改善箇所説明図

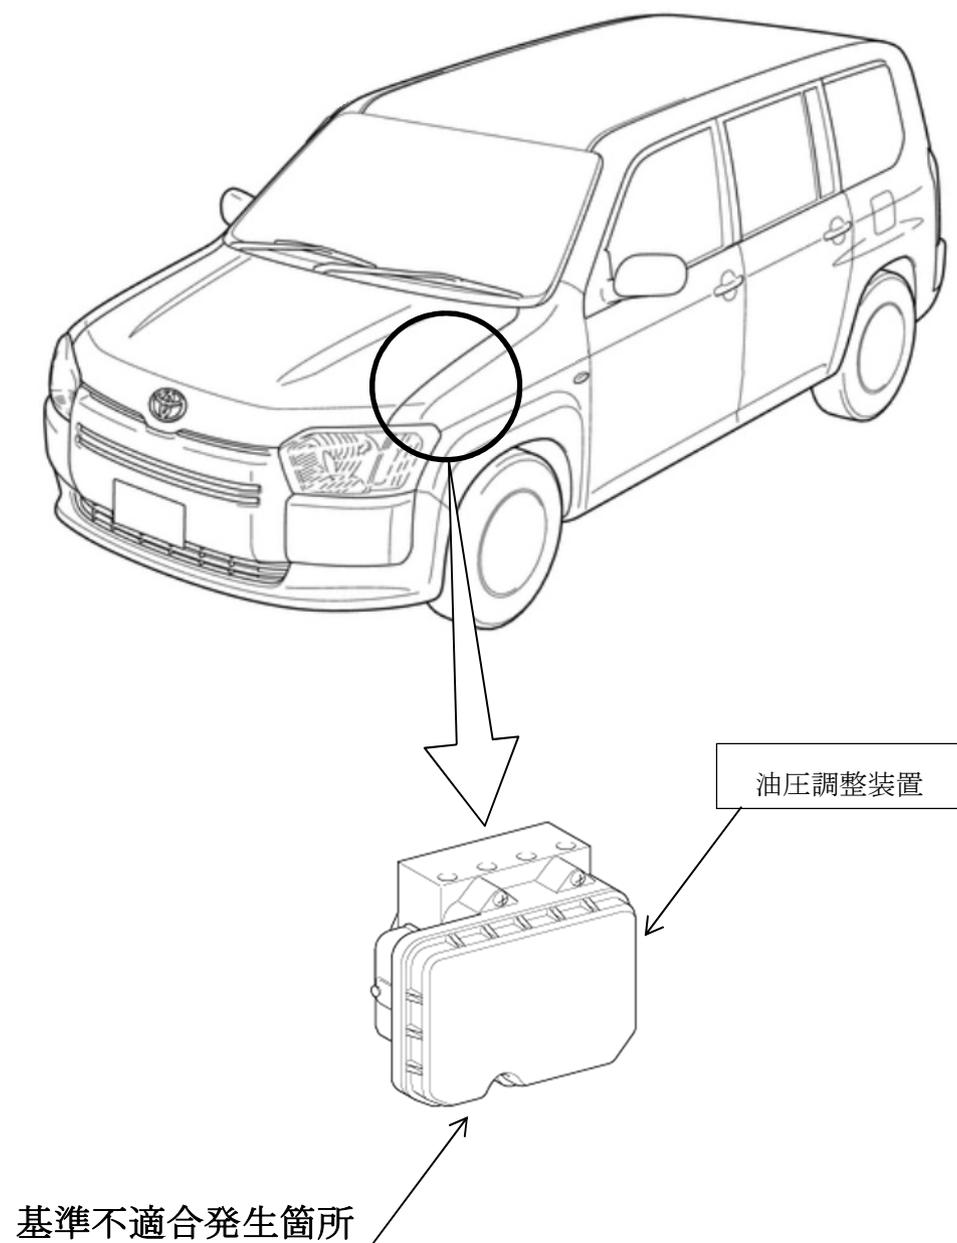
アンチロックブレーキシステム（ABS）の油圧調整装置において、製造設備のプログラムが不適切なため、調圧用電磁弁のばらつき補正值が書き込まれていないものがある。そのため、ABS作動時に油圧を適切に調整できず、雪上等で制動距離が長くなるおそれがある。

全車両、ABSの油圧調整装置を良品と交換する。

識別：改善済車両には車台番号打刻位置の右側に黄色ペイントを塗布する。
